Temeljem članka 200. i 202. Zakona o javnoj nabavi (Narodne novine br. 120/16, dalje u tekstu: ZJN 2016), u vezi s točkom 1. Dokumentacije o nabavi u otvorenom postupku javne nabave Aktivna mrežna oprema i telekomunikacijski (TK) kapaciteti za potrebe projekta Hrvatski znanstveni i obrazovni oblak (HR-ZOO): E-VV: 7-04/2020-IM, Naručitelj Sveučilišni računski centar, Josipa Marohnića 5, 10 000 Zagreb, ovime objavljuje:

II. POJAŠNJENJE DOKUMENTACIJE

Slika 1. Fizička topologija

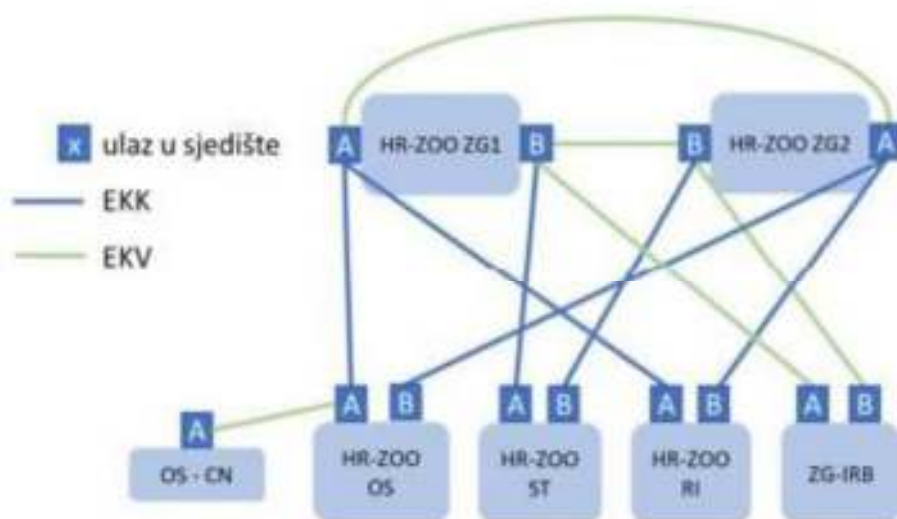
Naručitelj je u dokumentaciji Prilog 1 – Grupa 1 Nabava elektroničkih komunikacijskih kapaciteta i vodova za potrebe projekta HR-ZOO na strani 6. u točki 1.3. Fizička topologija (slika 1) definirao način povezivanja sa pojedine lokacije na dva glavna sjedišta (HR-ZOO ZG1 i HR-ZOO ZG2) i zahtijeva da se trase koje povezuju ta dva središta ni u jednom segmentu ne dodiruju i/ili preklapaju.

1. Kako ostvariti zahtjev od naručitelja da se trase iz smjera HR ZOO ST isporuče na ulaze B lokacija HR-ZOO ZG1, odnosno HR-ZOO ZG2, zajedno sa trasom HR ZOO ZG1 – HR ZOO ZG2, koja spada u drugu grupu, a striktno je navedeno da se trase iz grupa ne smiju preklapati ?

- Usluga je unutar grupe 2 i treba je isporučiti na lokaciji HR-ZOO ZG2 na ulazu 'B', dok se usluge HR-ZOO RI (2) i HR-ZOO OS (2) isporučuju na ulaz 'A'

Zbog činjenice da su sve tri usluge unutar grupe 2, ne smiju su preklapati s uslugom/uslugama iz grupe 1, a istovremeno moraju 'ulaziti' na različite ulaze 'A' i 'B', koji se koriste i za povezivanje (HR-ZOO ZG1 i HR-ZOO ZG2), molimo pojašnjenje kako istovremeno zadovoljiti sve zahtjeve iz tablice 3 i slike 1. sa samo dva raspoloživa ulaza ?

1. Naručitelj je suglasan sa zainteresiranim gospodarskim subjektom da navedeni zahtjev nije moguće ispuniti sa samo dva raspoloživa ulaza u sjedište, stoga će izvršiti izmjenu Priloga 1. Uz zahtjev da se samo trase unutar iste grupe smiju preklapati u nekom djelu svoje trase (Prilog 1. - Tablica 3. i Tablica 4.), Izvršitelj ima mogućnost korištenja izuzeća

ovog zahtjeva za određene trase iz jedne grupe prema određenim trasama iz druge grupe.

Iznimke:

* trasa HR-ZOO ZG1 - HR-ZOO ZG2 (Tablica 1. - R.br. 1) iz Grupe 1. prema sljedećim trasama iz Grupe 2.: HR-ZOO ZG2 – HR-ZOO OS, HR-ZOO ZG2 - HR-ZOO ST, HR-ZOO ZG2 - HR-ZOO RI, HR-ZOO ZG2 – ZG-IRB

* trasa HR-ZOO ZG1 - HR-ZOO ZG2 (Tablica 1. - R.br. 2) iz Grupe 2. prema sljedećim trasama iz Grupe 1.: HR-ZOO ZG1 – HR-ZOO OS, HR-ZOO ZG1 - HR-ZOO ST, HR-ZOO ZG1 - HR-ZOO RI, HR-ZOO ZG1 – ZG-IRB, HR-ZOO OS – OS-CN
